park jezerka

výsledky ankety - zpětná vazba ke konceptu návrhu revitalizace

vstup do parku od knihovny

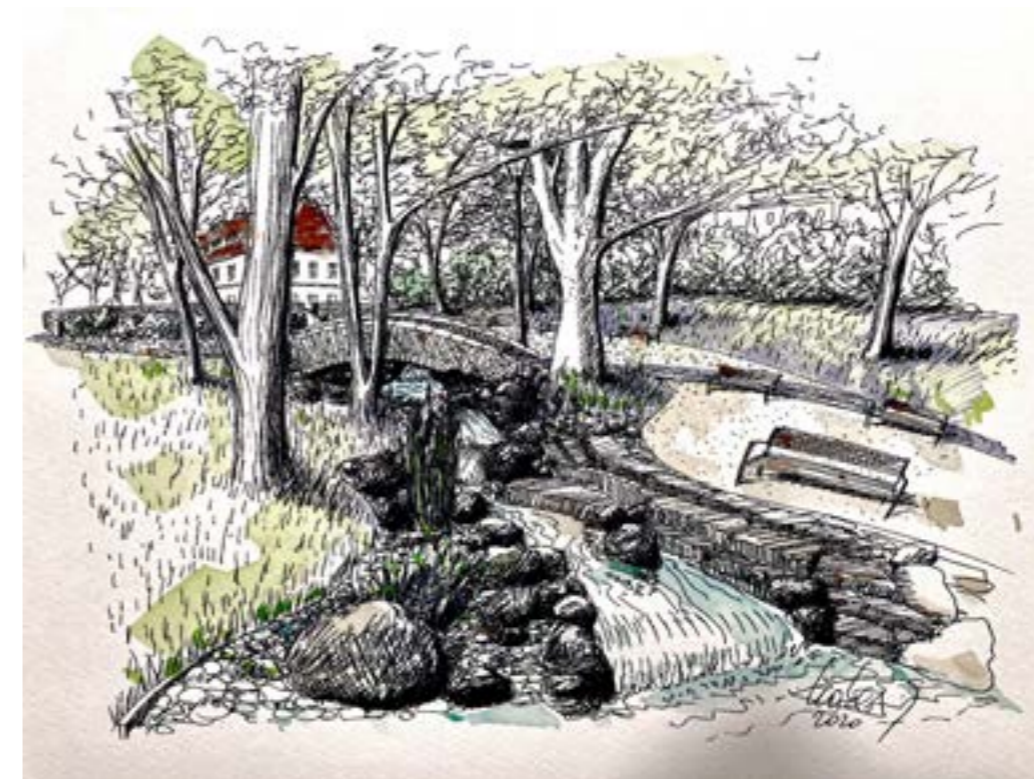
Nástup do parku z Nuselské ulice může být mnohem hezčí a příjemnější díky prořezání křoví, doplnění zídky a umístění uměleckého díla nahoru nad schody.

Průměrná míra přijatelnosti 77 %. Podíl odpovědí „Špatný nápad. Nesouhlasím s tím!“ 7 %. Výhrady se vztahovaly převážně k otázce míry prořezání/odstranění křovin a uměleckému dílu (buď respondenti tuto myšlenku odmítali z estetických důvodů, nebo považují instalaci uměleckého díla za zbytečně nákladnou).

Mám obavu, že jsem v textu nezdůraznil hlavní výhodu, zajištění přístupu do parku bez bariér, tedy cestou, jež se vine stávající houštinou a výrazně usnadní prostupnost územím. S ní je spojena právě probírka v keřovém patře. Co se plastiky týče, nejedná se jen o samoučelné vizuální umění, i když toho je dle mého názoru třeba, ale o interaktivní herní prvek myšlenkově provázaný s dalšími plastikami rozmístěnými v parku. Požadavek na koncepci zeleně je legitimní a ta bude nyní zpracována na základě zaměření a dendrologického průzkumu. Nicméně s dosadbou stromů se počítá.

u dopravního hřiště

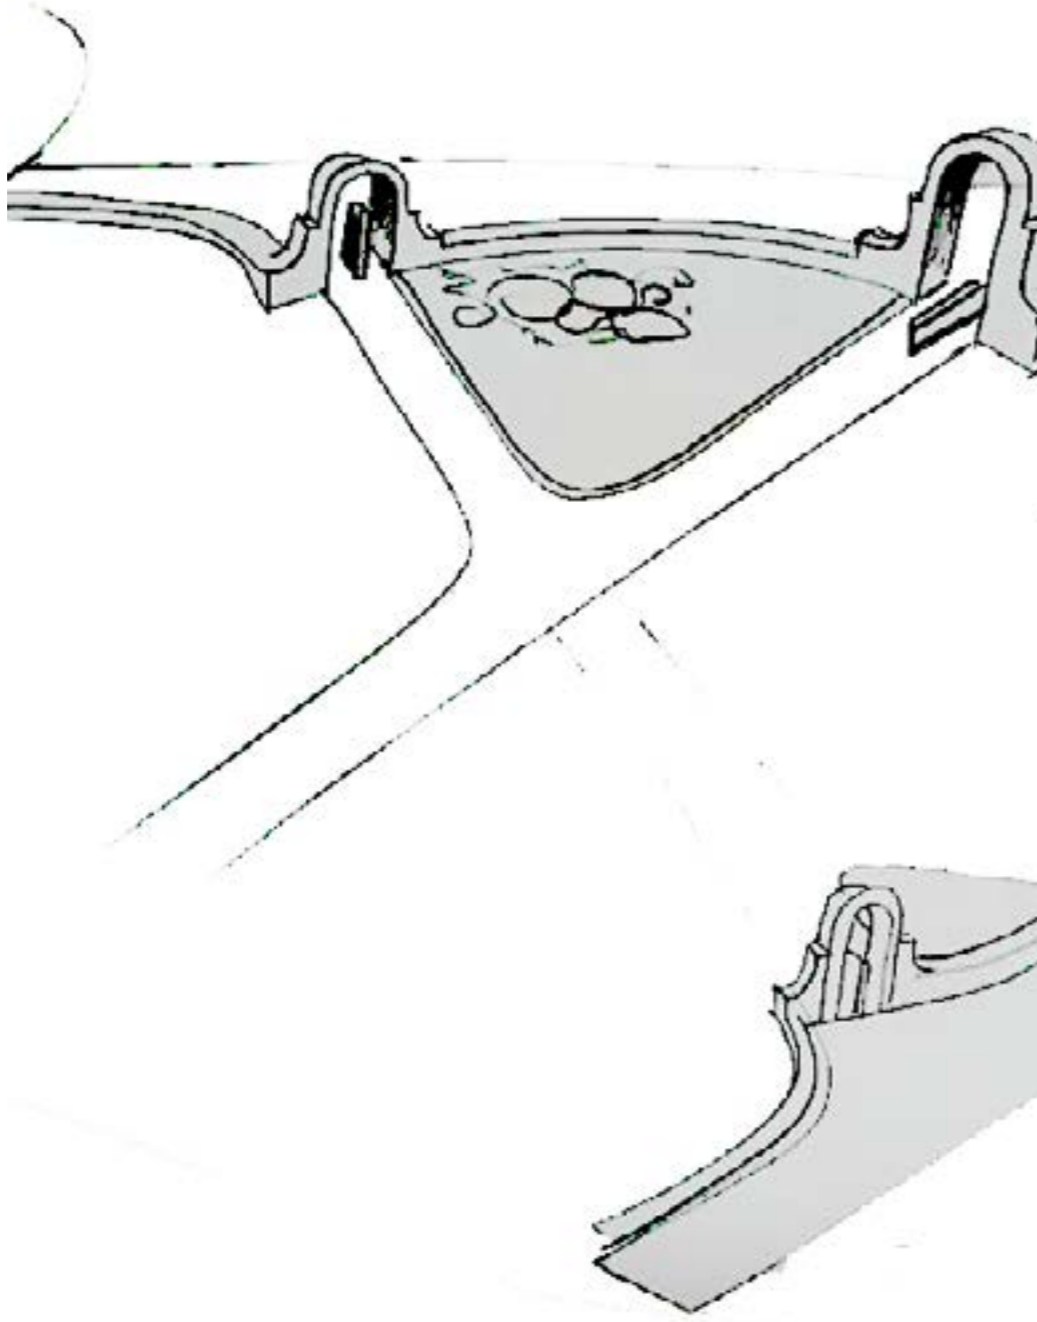
Průměrná míra přijatelnosti 66 %. Podíl odpovědí „Špatný nápad. Nesouhlasím s tím!“ 17 %. Největší podíl respondentů se ohradil proti rušení plochy na petanque. Lze předpokládat, že pokud by respondenti věděli, že není zamýšleno zrušení plochy na petanque bez náhrady, ale její přemístění k usedlosti Jezerka, byl by podíl nesouhlasících respondentů o několik procent nižší.

Plochu dopravního hřiště rozšiřujeme pro hry dětí a pokračování tradice petanque je zajištěna jeho přesunem k divadlu. Zajímavé je, kolik zájemců o hru se ozvalo, přestože prostor působí velmi opuštěně. Důležité je zde umístění skladu, toalet a kanceláře správce.
